AUTORIDAD NACIONAL DE LICENCIAS AMBIENTALES

RESOLUCIÓN N° 001351 (05 JUL. 2024)

“Por la cual se modifica la Licencia Ambiental otorgada mediante Resolución 1326 de 5 de agosto de 2020 y se toman otras determinaciones”

Tabla 43 Revisión de accesos mencionados y consideraciones del Equipo Evaluador Ambiental de la ANLA

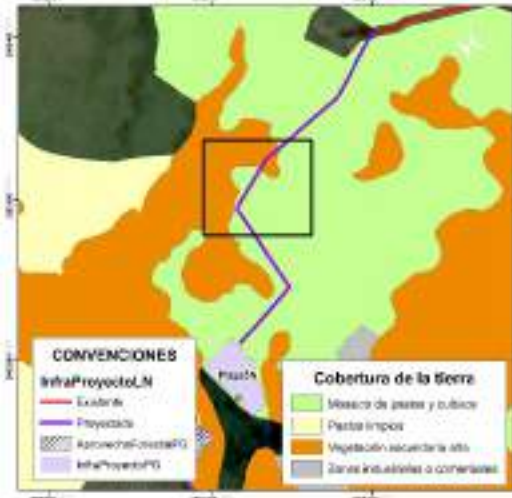
Tipo de obra	Soporte gráfico revisión Equipo Evaluador Ambiental de la ANLA	Consideraciones Equipo Evaluador Ambiental de la ANLA
<p>Acceso a plaza 1N*</p>		<p>Se valida que el acceso es existente y por tanto no requiere aprovechamiento forestal. No obstante, frente a las acciones de mantenimiento propuestas, se identifica que parte del área del acceso se ubica en zona de protección absoluta, por tanto NO es procedente autorizar las actividades de rocería en el tramo que se ubica en esta zona.</p>
<p>Acceso a plaza 2*</p> <p>Plaza 2</p> <p>(Se indica acceso peatonal desde Vía Tipo 1 hasta sitio de plaza)</p>		<p>Se valida que el acceso específico hasta la plaza de tendido no es existente. Para la plaza de tendido y acceso no se encuentra sustracción de reserva autorizada por parte de la CAR. Adicionalmente, parte de la plaza y el acceso se ubica en zona de protección absoluta, donde se establece como uso prohibido la ejecución de rocería. Por lo anterior NO es procedente autorizar la infraestructura de la plaza y del acceso al no tener sustracción aprobada y al no ser permitidas las actividades de rocería.</p>

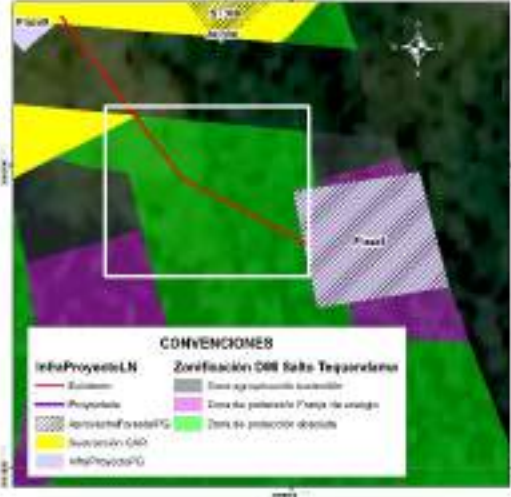
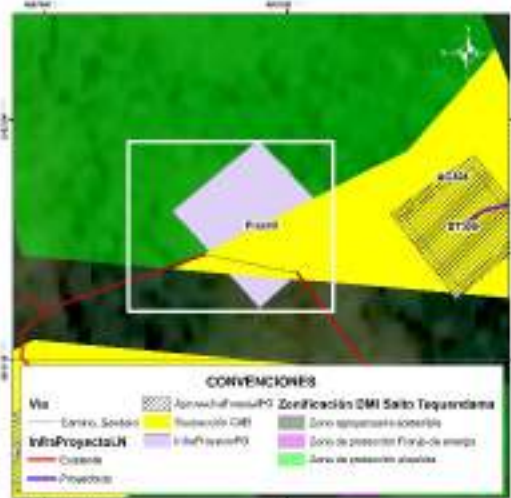
Tipo de obra	Soporte gráfico revisión Equipo Evaluador Ambiental de la ANLA	Consideraciones Equipo Evaluador Ambiental de la ANLA
<p>Acceso a plaza 4N*</p> <p>Plaza 4N</p> <p>Acceso a torre 302N (Se indica acceso peatonal a sitio de torre)</p> <p>Torre 302N</p>		<p>Se valida que para el acceso a la plaza de tendido hay acceso existente, sobre el cual no se requiere permiso de aprovechamiento forestal.</p> <p>Respecto a la torre, la sección del acceso de llegada a la torre se relaciona como acceso existente a un sendero o camino, en cobertura de mosaico de pastos y cultivos. Se identifica que no se requiere permiso de aprovechamiento y que tampoco se tienen restricciones para ingreso con semovientes puesto que no se encuentra dentro del DMI Sector Salto de Tequendama y Cerro Manjui.</p>
<p>Acceso a plaza 5N*</p> <p>(Se indica existencia de acceso peatonal)</p> <p>Plaza de tendido 5N</p>		<p>Comparando la ubicación del acceso con la cartografía base se identifica que el acceso no se asocia a ningún camino o sendero existente, dándose contradicción con la tabla presentada por la Sociedad pero coherencia con la capa InfraProyectoLN, donde se indica que el acceso es proyectado. Se valida que este acceso atraviesa en su recorrido zonas de vegetación secundaria alta, sobre las cuales la Sociedad NO podrá adelantar actividades de tala puesto que no realizó la solicitud de permiso (Recuadros negros).</p>

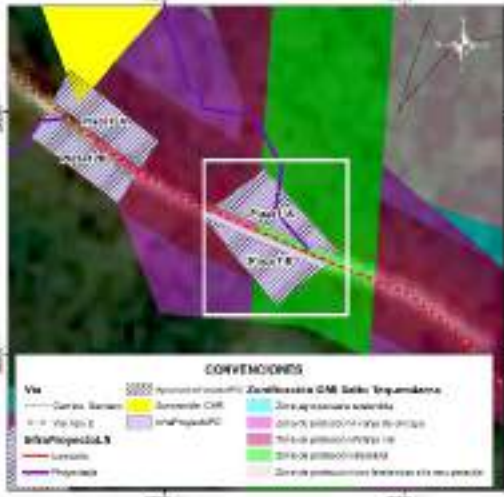
Tipo de obra	Soporte gráfico revisión Equipo Evaluador Ambiental de la ANLA	Consideraciones Equipo Evaluador Ambiental de la ANLA
<p>Acceso a plaza 6- Plaza de tendido 6*</p> <p>(Se indica ingreso por acceso peatonal desde vía carretable)</p>		<p>Comparando la ubicación de los accesos con la cartografía base se identifica que los accesos no se asocian a ningún camino o sendero existente, dándose contradicción con la tabla presentada por la Sociedad pero coherencia con la capa InfraProyectoLN, donde se indica que el acceso es proyectado. Se valida que estos accesos y las plazas se ubican en unidades de pastos limpios y arveja, no siendo necesario ejecutar actividades de aprovechamiento forestal. También se corrobora la no existencia de restricciones asociadas al DMI Salto de Tequendama y Cerro Manjui.</p>
<p>Acceso a plaza 7- Plaza de tendido 7*</p> <p>(Se indica ingreso por acceso peatonal desde vía carretable)</p>		<p>Comparando la ubicación de los accesos con la cartografía base se identifica que los accesos no se asocian a ningún camino o sendero existente, dándose contradicción con la tabla presentada por la Sociedad pero coherencia con la capa InfraProyectoLN, donde se indica que el acceso es proyectado. Se valida que estos accesos y las plazas se ubican en unidades de pastos limpios y arveja, no siendo necesario ejecutar actividades de aprovechamiento forestal. También se corrobora la no existencia de restricciones asociadas al DMI Salto de Tequendama y Cerro Manjui.</p>

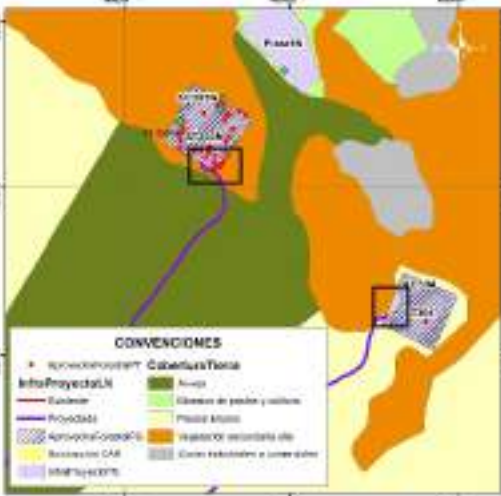
Tipo de obra	Soporte gráfico revisión Equipo Evaluador Ambiental de la ANLA	Consideraciones Equipo Evaluador Ambiental de la ANLA
<p>Acceso a plaza 10 (vía tipo 6 sin pavimentar)**</p> <p>Plaza de tendido 10</p>		<p>Se valida que el acceso específico hasta la plaza de tendido se reporta como vía tipo 6, sin embargo se plantea adecuación con rocería, aspecto que es inconsistente con la definición de la vía existente. La plaza de tendido se ubica en una “zona agropecuaria sostenible” del DIM Salto del Tequendama y Cerro Manjui, para la cual la Sociedad no solicitó sustracción de reserva ante la CAR. Por lo anterior NO es procedente autorizar la infraestructura de la plaza y del acceso al no tener sustracción de reserva.</p>
<p>Acceso a plazas de tendido 11A (camino o sendero desde vía tipo 2) y 11B**</p> <p>Plazas de tendido 11A y 11B</p>		<p>En el documento se relaciona como acceso el Acc-06, sin embargo, en la capa InfraProyectoLN se identifica que el acceso asociado es el Acc-309.</p> <p>Se valida que acceso específico hasta plaza de tendido 11A se relaciona como camino o sendero, para el cual se plantearía adecuación con rocería la cual se establece dentro de la zonificación del DMI Sector Salto del Tequendama y Cerro Manjui como actividad prohibida en zona de protección absoluta. Para plazas de tendido y acceso no se encuentra sustracción de reserva autorizada por parte de la CAR puesto que la Sociedad no hace su solicitud.</p> <p>Por lo anterior NO es procedente autorizar la infraestructura de las plazas y del acceso al no tener sustracción de reserva.</p>

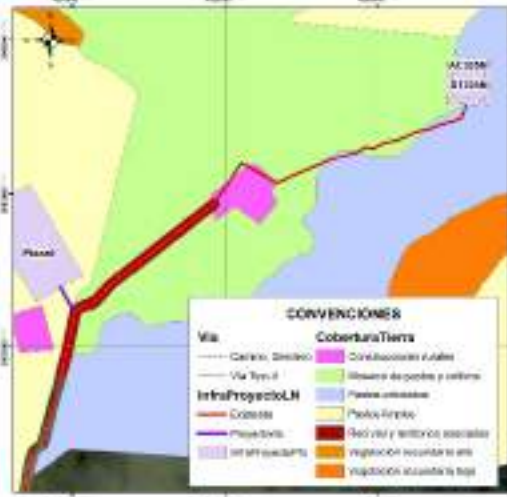
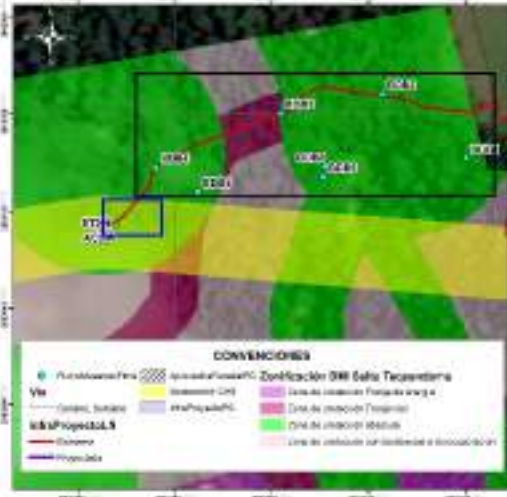
Tipo de obra	Soporte gráfico revisión Equipo Evaluador Ambiental de la ANLA	Consideraciones Equipo Evaluador Ambiental de la ANLA
<p>Acceso a plazas de tendido 12A y 12B***</p> <p>Plazas de tendido 12A y 12B</p>		<p>Se valida que parte de las dos plazas de tendido se encuentran en DMI sin sustracción de reserva autorizada por parte de la CAR, las cuales se ubican en “zona de protección vial”.</p> <p>Teniendo en cuenta el área disponible que se encuentra fuera del DMI, NO es procedente autorizar la infraestructura de la plaza de tendido 12A y solo podría autorizarse el área de la plaza de tendido 12B en el área que se encuentra fuera del DMI, área en la cual se autoriza el permiso de aprovechamiento solicitado.</p>
<p>Acceso a plaza de tendido 13N**</p> <p>Sitio de torre ST313</p>		<p>Se identifica que el acceso, la plaza de tendido y la torre se ubica en unidades de pastizales. El trazado del acceso se ubica sobre las zonas sustraídas, razón por la cual se considera aceptable este acceso siempre y cuando NO se realicen actividades de aprovechamiento forestal, puesto que este permiso no se solicitó.</p>

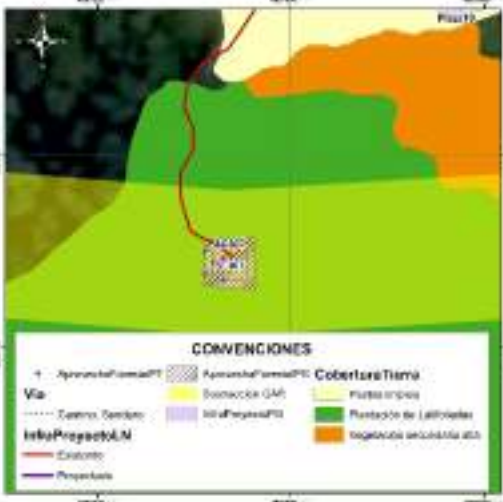
Tipo de obra	Soporte gráfico revisión Equipo Evaluador Ambiental de la ANLA	Consideraciones Equipo Evaluador Ambiental de la ANLA
<p>Acceso a plaza (vía tipo 5)*</p> <p>Plaza de tendido 14</p>		<p>Se valida que la parte central de la plaza de tendido se encuentra en DMI para la cual la Sociedad no realizó solicitud de sustracción y por tanto no tiene autorización por parte de la CAR. En este sentido, NO es procedente autorizar la infraestructura de la plaza de tendido 14.</p>
<p>Accesos a sitios de torre ST303N y ST304*</p> <p>Sitios de torre ST303N y ST304</p>		<p>Comparando la ubicación de los accesos con la cartografía base se identifica que no se asocian a ningún camino o sendero existente, quedando identificada una contradicción con la tabla presentada por la Sociedad pero coherencia con la capa InfraProyectoLN donde se indica que el acceso es proyectado. Se valida que estos accesos se ubican en su mayoría en cultivos de arveja y en pastos limpios, no siendo necesario ejecutar actividades de aprovechamiento forestal para estos tramos.</p> <p>Para el caso del acceso al ST303N y una parte del ST304, se identifica cruce con parches de vegetación secundaria alta (ver recuadros negros) para los cuales la Sociedad NO podrá adelantar actividades de tala puesto que no realizó la solicitud de permiso.</p>

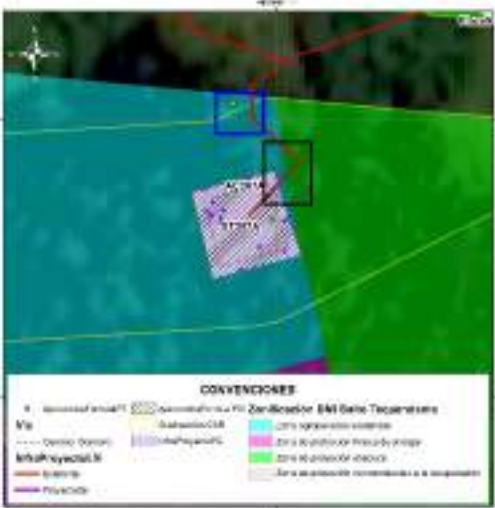
Tipo de obra	Soporte gráfico revisión Equipo Evaluador Ambiental de la ANLA	Consideraciones Equipo Evaluador Ambiental de la ANLA
<p>Acceso a ST305N*</p> <p>Sitio de torre ST305N</p>		<p>Revisando con la cartografía base se identifica que el acceso no es existente sino que se relaciona con la existencia de un camino o sendero que atraviesa unidades de mosaico de pastos y cultivos, pastos arbolados y construcciones rurales (ubicadas a 110 m del sitio de torre). Teniendo en cuenta que la Sociedad no solicita permiso de aprovechamiento forestal, en este acceso y en la torre NO podrá adelantar actividades de tala de ningún individuo que pueda encontrarse de manera aislada (pastos arbolados).</p>
<p>Acceso a ST306</p> <p>(Se menciona en documento y en cartografía base como acceso peatonal)*</p>		<p>Durante la visita de evaluación se validó que no existe camino o sendero reportado en cartobase y que la condición de la vegetación es de tipo denso, lo cual es consistente con la cobertura registrada (Bosque denso). Adicionalmente, se identifica que en el área trazada para el acceso, existen individuos de especies en veda, los cuales no están siendo incluidos en solicitud de aprovechamiento forestal (ver cuadro azul).</p> <div data-bbox="971 1264 1182 1537" data-label="Image">  </div> <p>Individuo fustal ubicado en tramo de llegada del acceso (No solicitado en aprovechamiento forestal) Coordenadas 4°34'12" N, 74°17'15" W.</p> <p>De igual manera, en el tramo del acceso la Sociedad registra a las parcelas BDB4, BDB3 y BDB2 (Ver cuadros negros), en las cuales reporta 100 individuos fustales, de estos 23 obedecen a la especie <i>Cyathea sp.</i> y 35 a la</p>

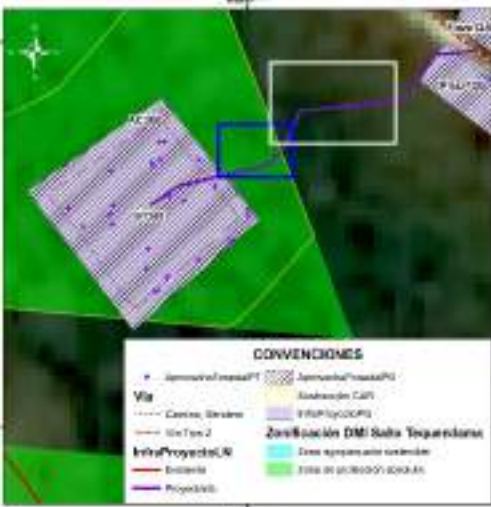
Tipo de obra	Soporte gráfico revisión Equipo Evaluador Ambiental de la ANLA	Consideraciones Equipo Evaluador Ambiental de la ANLA
		<p>especie <i>Quercus humboldtii</i>, ambas especies en veda nacional.</p> <p>Sumado a esto, no se encuentra sustracción de reserva autorizada por parte de la CAR puesto que la Sociedad no hace su solicitud para los accesos y tampoco realiza solicitud de aprovechamiento forestal aun cuando fue requerido. Adicionalmente, parte del acceso se ubica en zona de protección absoluta, donde se establece como uso prohibido la ejecución de rocería. Por lo anterior NO es procedente autorizar el acceso al no tener sustracción aprobada, no haber solicitado permiso de aprovechamiento forestal y no ser permitidas las actividades de rocería.</p>
<p>Acceso a ST307 (Se menciona en documento y en cartografía base como acceso peatonal)*</p>		<p>Durante la visita de evaluación se validó que no existe camino o sendero reportado en cartobase y que la condición de la vegetación se asocia a plantaciones de latifoliadas con vegetación arbórea densa producto de la recuperación del área con presencia de especies en veda. Resultado de ello, la Sociedad para el sitio de torre (relacionado en cobertura plantación de latifoliadas) solicita permiso de aprovechamiento forestal para seis (6) individuos de <i>Quercus humboldtii</i> (especie en veda nacional), no obstante, para el acceso omite la solicitud de permiso de aprovechamiento forestal no siendo procedente la autorización de intervención en acceso.</p> <p>Sumado a esto, en parte del acceso no se encuentra sustracción de reserva autorizada por parte de la CAR puesto que la Sociedad no hace</p>

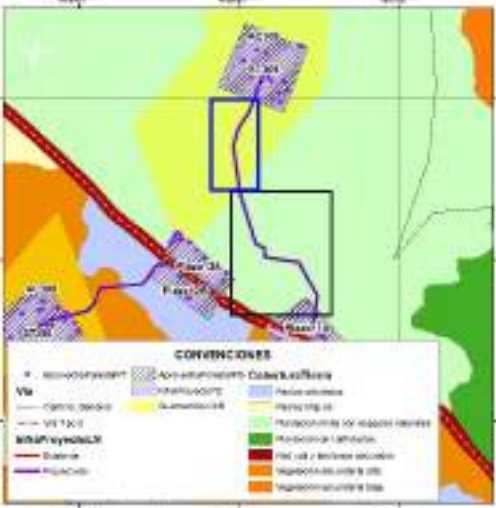
Tipo de obra	Soporte gráfico revisión Equipo Evaluador Ambiental de la ANLA	Consideraciones Equipo Evaluador Ambiental de la ANLA
		<p>su solicitud para los accesos. Por lo anterior NO es procedente autorizar el acceso al no tener sustracción aprobada y no haber solicitado permiso de aprovechamiento forestal.</p>
<p>Acceso a ST307A (Se menciona en documento y en cartografía base como acceso peatonal)*</p>		<p>Durante la visita de evaluación se validó que no existe camino o sendero reportado en cartobase y que la condición de la vegetación se asocia a plantaciones de latifoliadas con vegetación arbórea densa producto de la recuperación del área con presencia de especies pioneras. Resultado de ello, la Sociedad para el sitio de torre (relacionado en la misma cobertura) solicita permiso de aprovechamiento forestal para 16 individuos fustales, no obstante, para el acceso omite la solicitud de permiso de aprovechamiento forestal no siendo procedente la autorización de intervención en acceso. Adicionalmente, en la visita de evaluación se identificó que en el área trazada para el acceso, existen individuos fustales, los cuales no están siendo incluidos en solicitud de aprovechamiento forestal (ver cuadro azul).</p> <p>Sumado a esto, en parte del acceso no se encuentra sustracción de reserva autorizada por parte de la CAR puesto que la Sociedad no hace su solicitud para los accesos y adicionalmente, parte del acceso se ubica en zona de protección absoluta, donde se establece como uso prohibido la ejecución de rocería (ver cuadro negro). Por lo anterior NO es procedente autorizar el acceso al no tener sustracción aprobada, no haber solicitado permiso de aprovechamiento forestal y no</p>

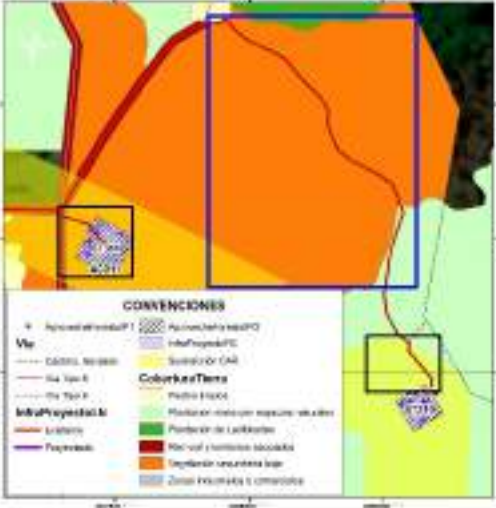
Tipo de obra	Soporte gráfico revisión Equipo Evaluador Ambiental de la ANLA	Consideraciones Equipo Evaluador Ambiental de la ANLA
<p>Acceso a ST308</p> <p>(Acceso mencionado como proyectado en capa InfraProyectoLN y como sendero/camino en cartobase)*</p>		<p>ser permitidas las actividades de rocería.</p> <p>Durante la visita de evaluación se validó que no existe camino o sendero reportado en cartobase y que la condición de la vegetación se asocia vegetación secundaria alta. Resultado de ello, la Sociedad para el sitio de torre (relacionado en la misma cobertura) solicita permiso de aprovechamiento forestal para 36 individuos fustales, no obstante, para el acceso omite la solicitud de permiso de aprovechamiento forestal no siendo procedente la autorización de intervención en acceso. Adicionalmente, en la visita de evaluación se identificó que en el área trazada para el acceso, existen individuos fustales, los cuales no están siendo incluidos en solicitud de aprovechamiento forestal (ver cuadro azul).</p> <p>Sumado a esto, en área por fuera del DMI (ver recuadro blanco) tampoco se solicita permiso de aprovechamiento aun cuando la cobertura es vegetación secundaria alta. Por lo anterior NO es procedente autorizar el acceso al no haber solicitado permiso de aprovechamiento forestal para su intervención.</p>
